A1364 - Direction mobilité,
espaces publics et naturels

REUNION PUBLIQUE DU 24 MAI 2022
RUE DES SARCELLES, PLACE DES BERGERONNETTES, RUE DES COURLIS,
RUE DES BECASSES, ET RUE DES LINOTTES A STRASBOURG MEINAU .

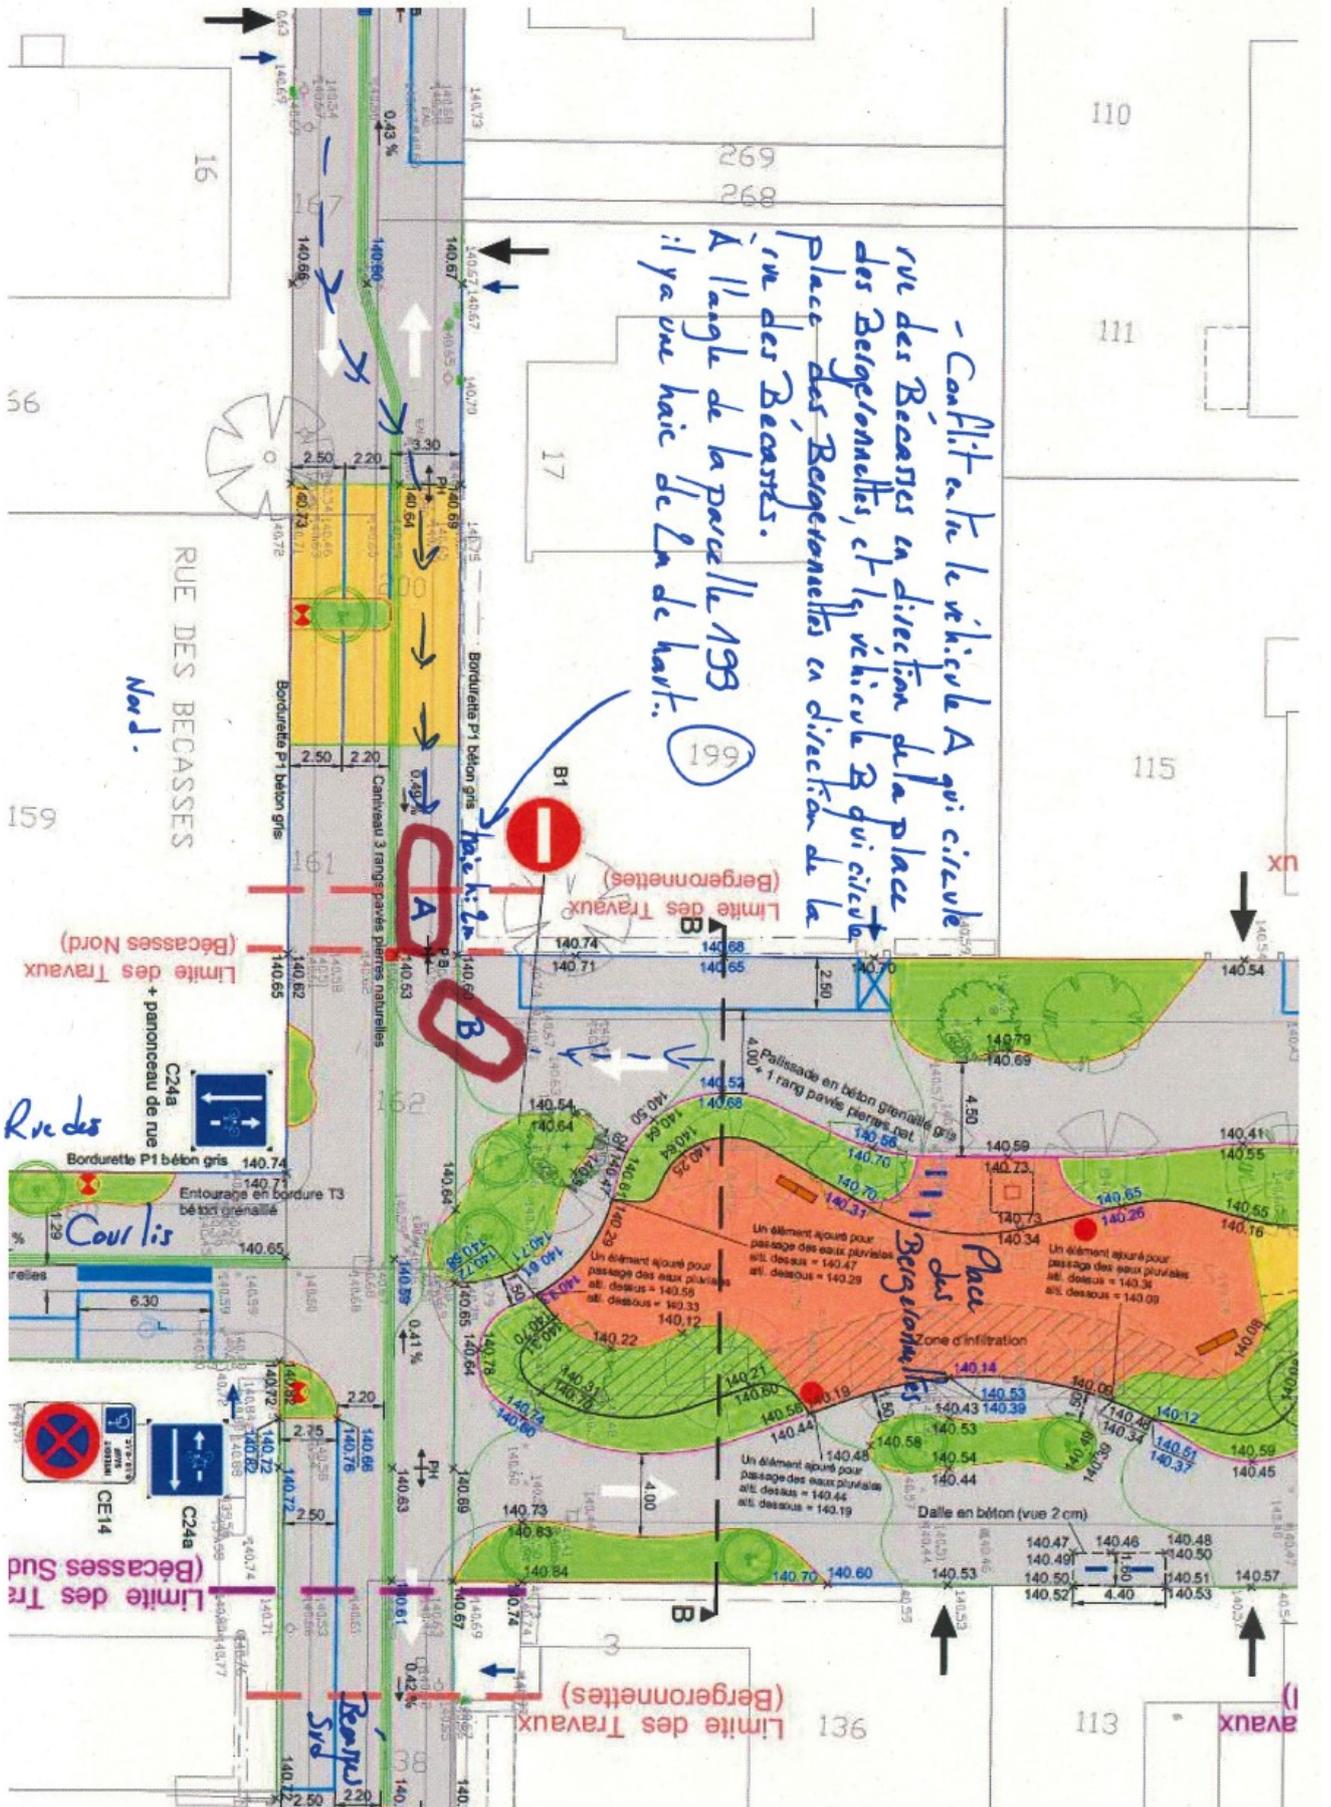
- C'est la solution 3 S3 qui sera mise en œuvre complétée par des ilots et les panneaux pédagogiques. (Voir annexe 1 du CR)
- Vérifier sur l'ensemble des rues si quelques places de stationnement peuvent encore être aménagées (ou agrandissement de celles existantes). Une visite sur place le 8 juin 2022, (Mme MEIGEL, M. DESPRES et M. MARCOT) a permis d'identifier quelques places sur l'ensemble du secteur.

- Ok pour l'agrandissement de certains ilots existants, et la création de nouveaux ilots, conformément à ceux présentés dans la S3. (Point également vu lors de la visite sur place le 08/06/2022)
